改善箇所説明図

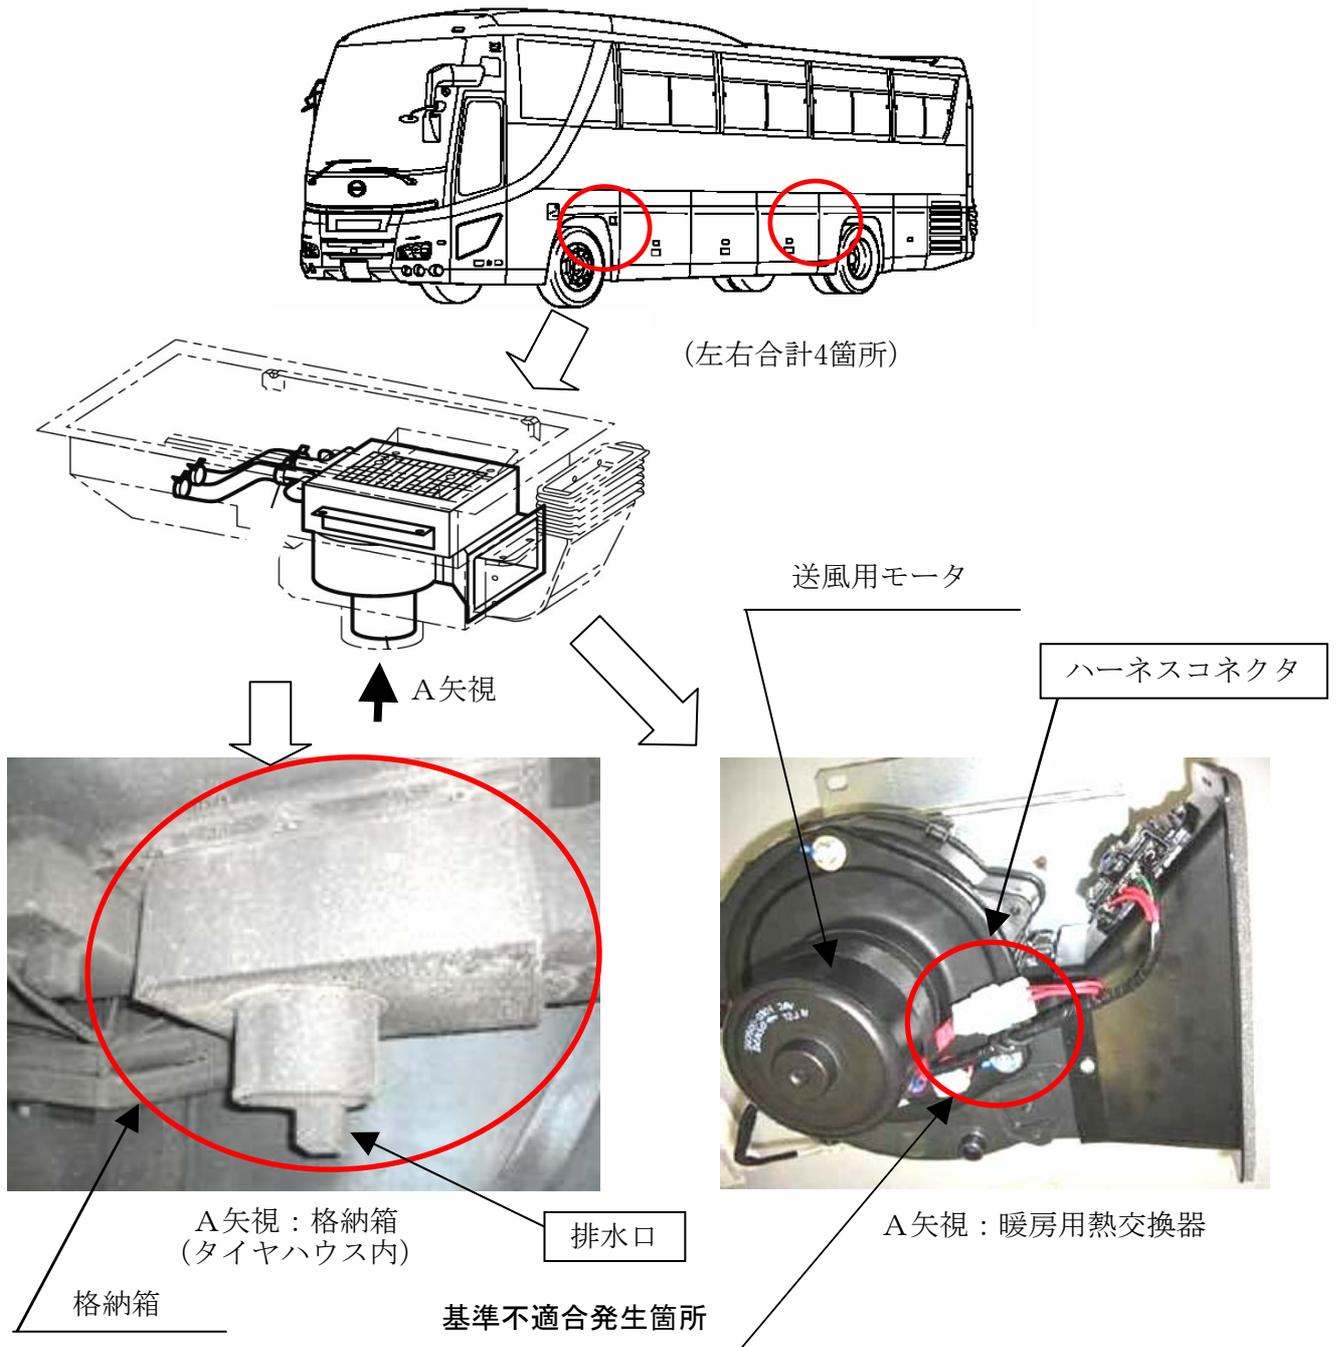
暖房用熱交換器の格納箱の防水構造が不適切なため、融雪剤を含んだ水分が侵入し、熱交換器の送風用モータのハーネスコネクタ部で漏電を起こす場合がある。そのため、そのまま使用を続けると、当該コネクタ部が発熱し、最悪の場合、ハーネスコネクタ部が発火するおそれがある。

全車両、暖房用熱交換器の格納箱にシール剤を追加するとともに、送風用モータのハーネスコネクタ部および格納箱の排水口を対策品と交換する。また、送風用モータを点検し、錆びている場合は新品と交換する。なお、対策品の供給に時間を要することから、暫定措置として、ハーネスコネクタ部を切り取り、ハーネスを直結する。
